**Всемирный форум для согласования правил
в области транспортных средств**

Рабочая группа по вопросам шума и шин

**Шины: Правила № 106 ООН (шины для сельскохозяйственных
транспортных средств и их прицепов)**

Предложение по поправкам к Правилам № 106 ООН

«Часть С: Шины для сельскохозяйственных машин

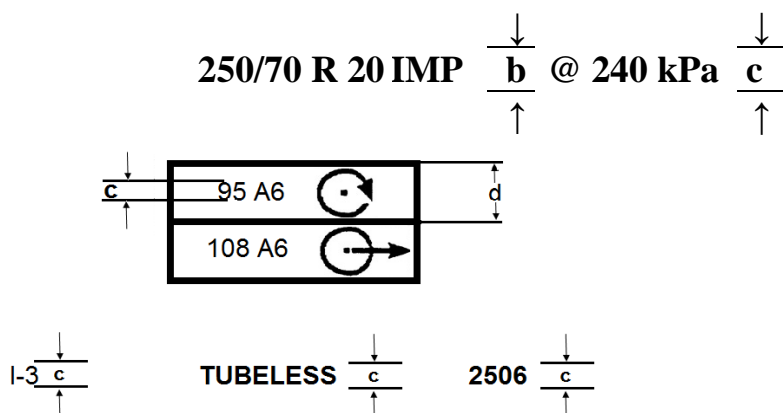
Приложение 3, часть С изменить следующим образом:

- a) обозначение размера **шины**, включающее **предшествующую ему надпись (если она имеется)**, номинальную ширину профиля, номинальное отношение высоты профиля к его ширине, обозначение типа конструкции (в соответствующих случаях), номинальный диаметр обода и, факультативно, буквы “IMP”, должно быть сгруппировано, как указано в ~~приведенном выше примере~~ **примерах**:
250/70 R 20 IMP, VF 650/55 R 26.5 IMP;

Рис.
Различия в несущей способности — в процентах и в абсолютных величинах

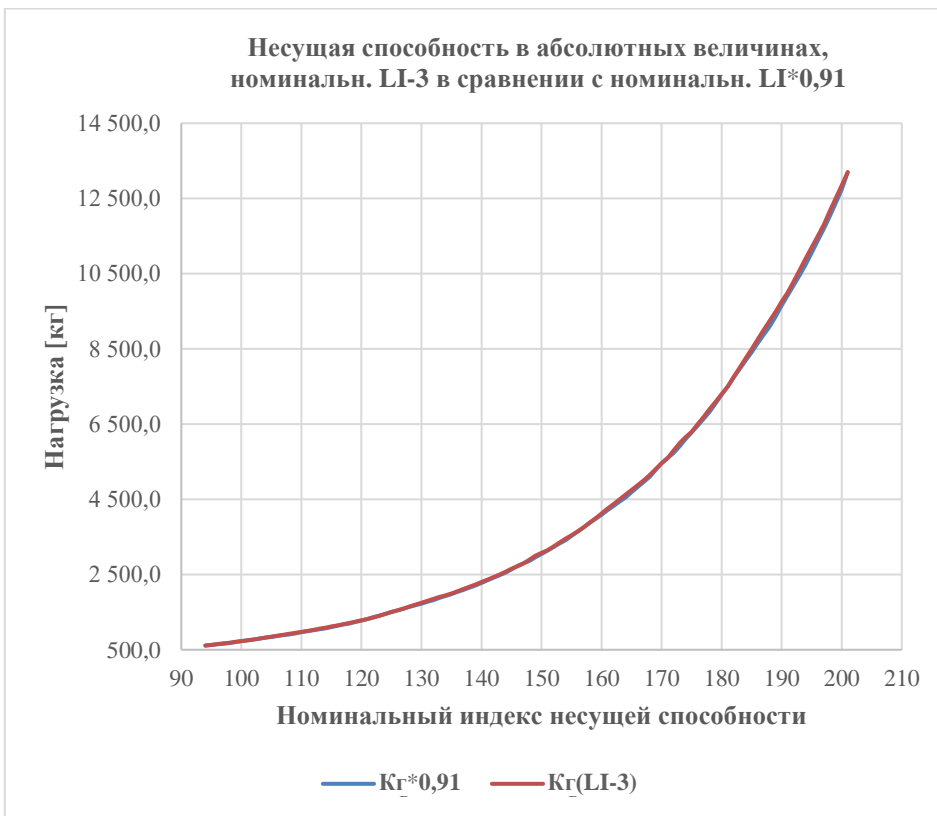
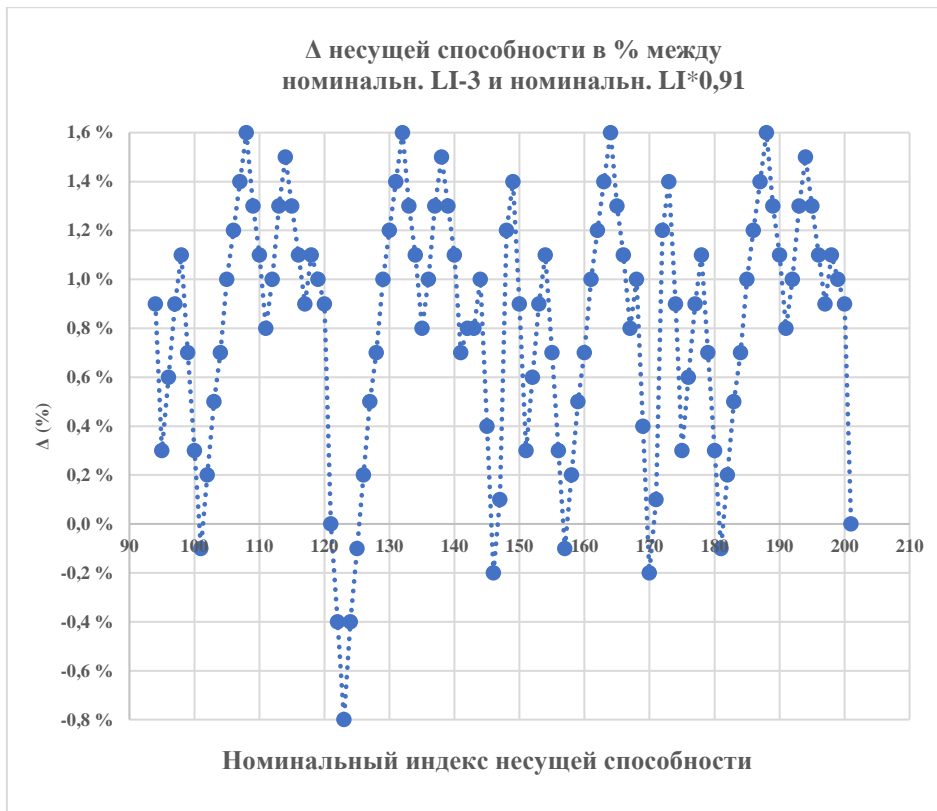
5. Предлагается снять требование о проведении дополнительного испытания на нагрузку/скорость в случае шин, на которых проставлено обозначение номинальной категории скорости D и дополнительное эксплуатационное описание с обозначением категории скорости E и индексом несущей способности, сниженным на 3 пункта (или более) по отношению к номинальному индексу несущей способности.

6. Обоснование: Индекс несущей способности, сниженный на 3 пункта, соответствует снижению несущей способности при скорости 70 км/ч для обозначения категории скорости D, что с пренебрежимо малой разницей соответствует снижению на 9 %, указанному в приложении 7. Фактические различия (в процентах и в абсолютных величинах) показаны на приведенных ниже графиках.

6.5.3.3.1 Шины, на которых проставлено обозначение номинальной категории скорости D и дополнительное эксплуатационное описание с обозначением категории скорости E и индексом несущей способности, сниженным на 3 пункта* или более, по отношению к номинальному индексу несущей способности, могут быть освобождены от проведения дополнительного испытания на нагрузку/скорость.

* Это соответствует снижению несущей способности при скорости 70 км/ч, применимому к обозначению категории скорости D, что приблизительно соответствует снижению на 9 %, которое указано в частях A и C приложения 7».
